INTERVENTI DI SISTEMAZIONE FIUME LAMBRO

PROGETTO DEFINITIVO

RELAZIONE TECNICA

DATA: febbraio 2015; rev. 1 - giugno 2015

Fig.7 **Situazione attuale.** Mappa delle portate sfiorate dal Lambro: in destra $Q_{\text{totale,dx}} = 74.7 \text{ m}^3/\text{s}$, in sinistra $Q_{\text{totale,sx}} = 18 \text{ m}^3/\text{s}$. Tra parentesi sono indicate le lunghezze di sfioro.

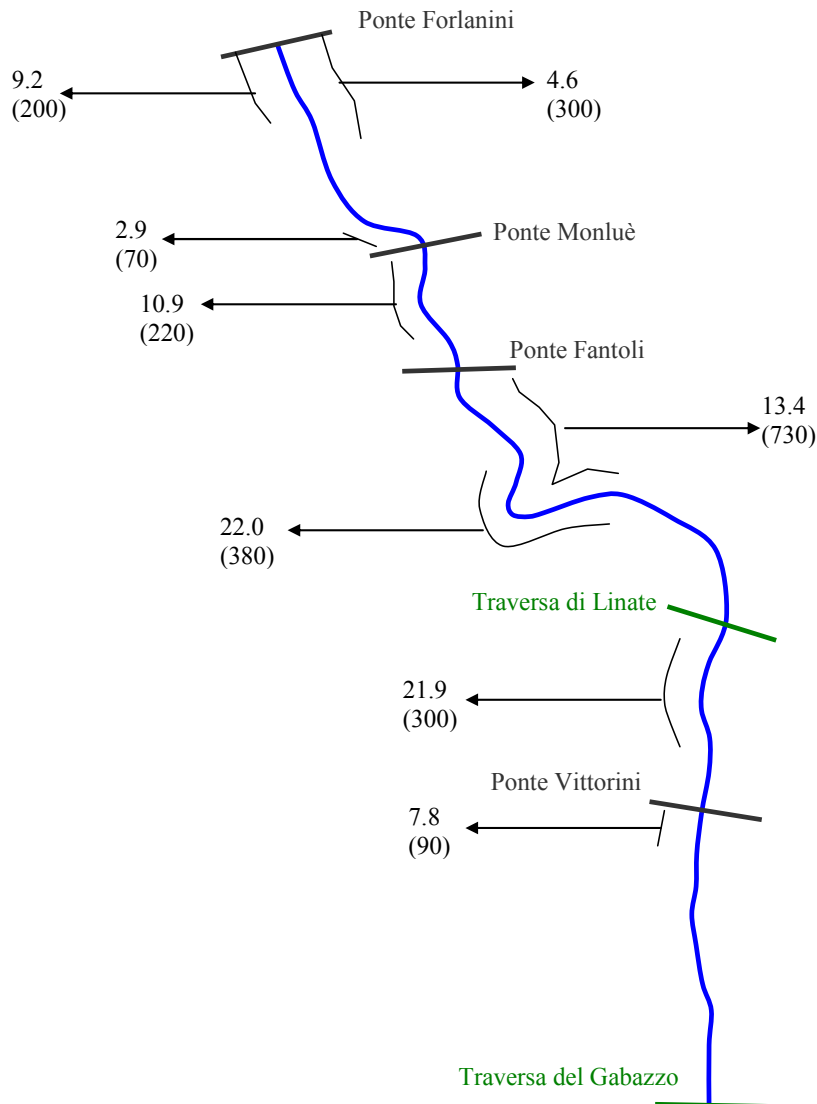
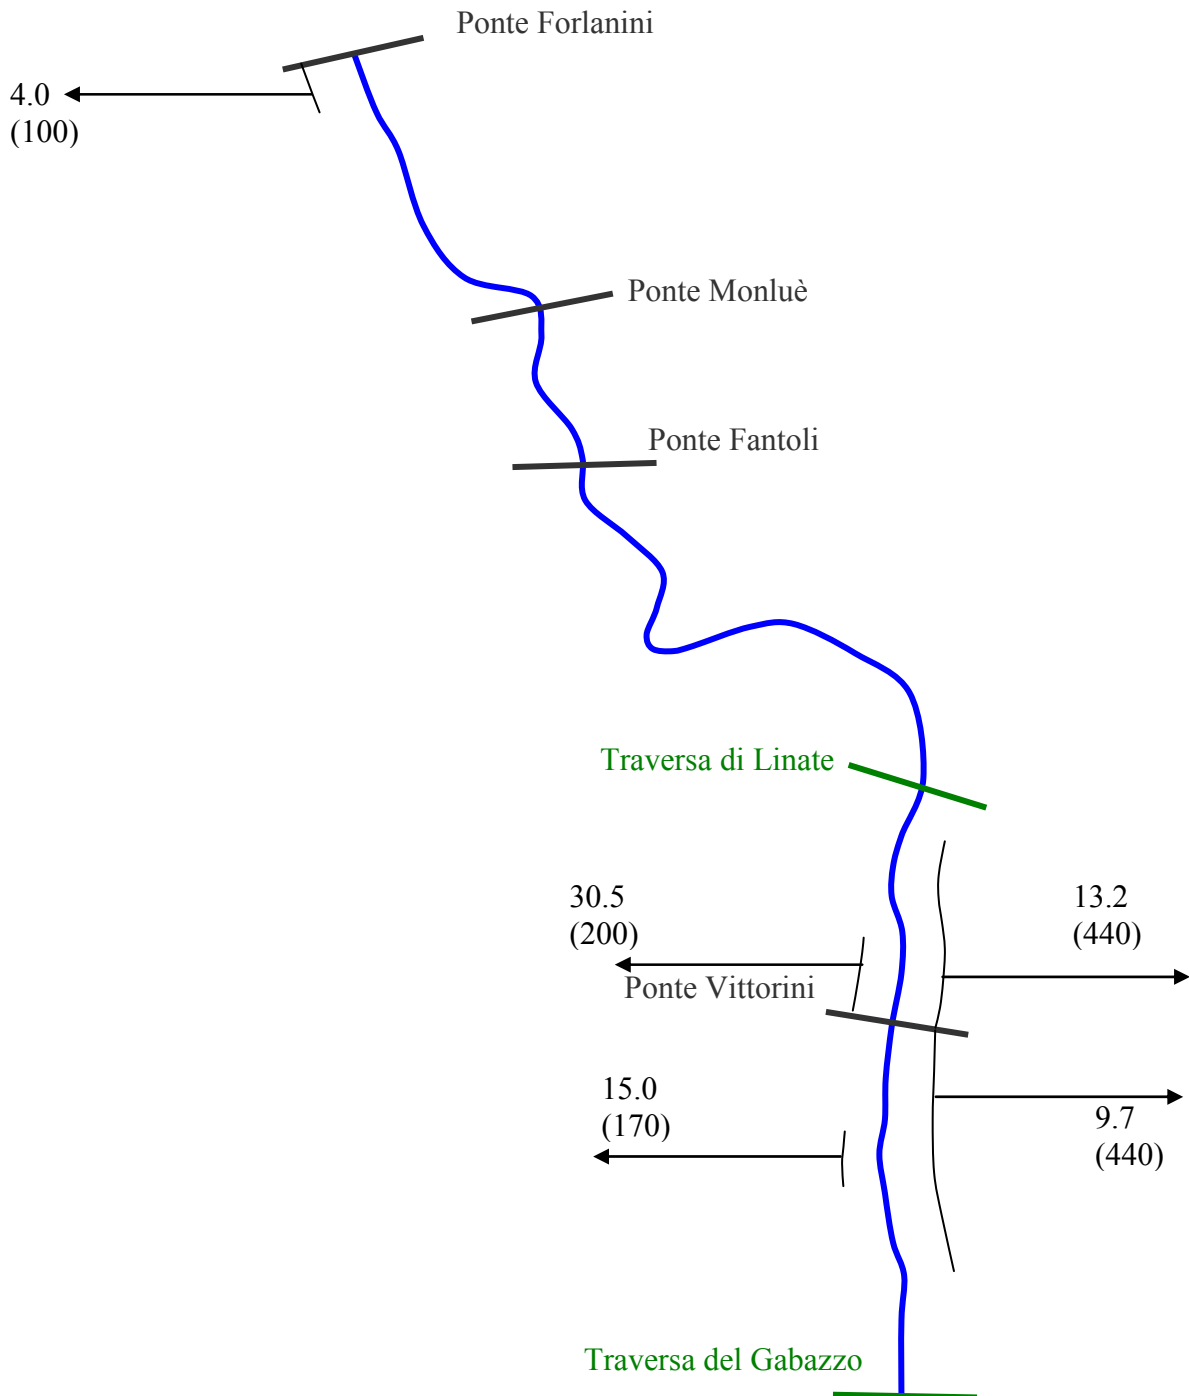
Infatti, è necessario rilevare come il progetto configuri un consistente incremento di portata delle tracimazioni nell'area di ponte Lambro, rispetto alla situazione attuale, ovvero da $21.9+7.8 \text{ m}^3/\text{s}$ (All.1) a $30.5 + 15.0 \text{ m}^3/\text{s}$ (All.2). Le analisi di rischio allegate analizzano lo stato attuale sia dal punto di vista dell'altezza idrica (h) che del prodotto $V \cdot h$. Per il progetto, invece, viene presentato solo il parametro dell'altezza idrica, che mostra modesti incrementi in alcune aree aperte a ridosso della tangenziale e dei limitati decrementi nel centro abitato di Ponte Lambro ed il prof. Franzetti, in sede di conferenza dei servizi, nella sua esposizione

Premesso quanto sopra, per quanto riguarda gli aspetti idraulici, in considerazione del fatto che nello stato attuale il maggiore fattore di rischio per il centro abitato risulta essere il prodotto $V \cdot h$, e che, comunque, il progetto dichiara come le portate di tracimazione verso il centro abitato saranno aumentate malgrado la presenza di opere di protezione, sarebbe opportuno che lo studio presenti la verifica della velocità $V \cdot h$ anche per le opere effettivamente previste e quindi rappresentate le conseguenze per la zona. Si sottolinea, infine, che nella situazione di progetto il punto critico appare essere il ponte di via Vittorini, in corrispondenza del quale avvengono gli sfiori più consistenti, sia in sponda destra che in sponda sinistra.

Si ritiene, inoltre, necessario che vengano proposte ulteriori misure, volte a limitare e, se possibile, ad evitare questi effetti collaterali negativi.

Ciò premesso, poiché le portate fuoriuscenti dall'alveo migrano da monte verso valle, il confronto di massima fra le figure 7 e 10 va fatto sui valori globali di destra e di sinistra Lambro e cioè: i) in destra: attualmente $Q_{\text{totale,dx}} = 74.7 \text{ m}^3/\text{s}$, in progetto $Q_{\text{totale,dx}} = 49.5 \text{ m}^3/\text{s}$ ii) in sinistra: attualmente $Q_{\text{totale,sx}} = 18 \text{ m}^3/\text{s}$, in progetto $Q_{\text{totale,sx}} = 22.9 \text{ m}^3/\text{s}$. In definitiva si ha una notevole diminuzione della portata sfiorata in destra e un contenuto aumento in sinistra.
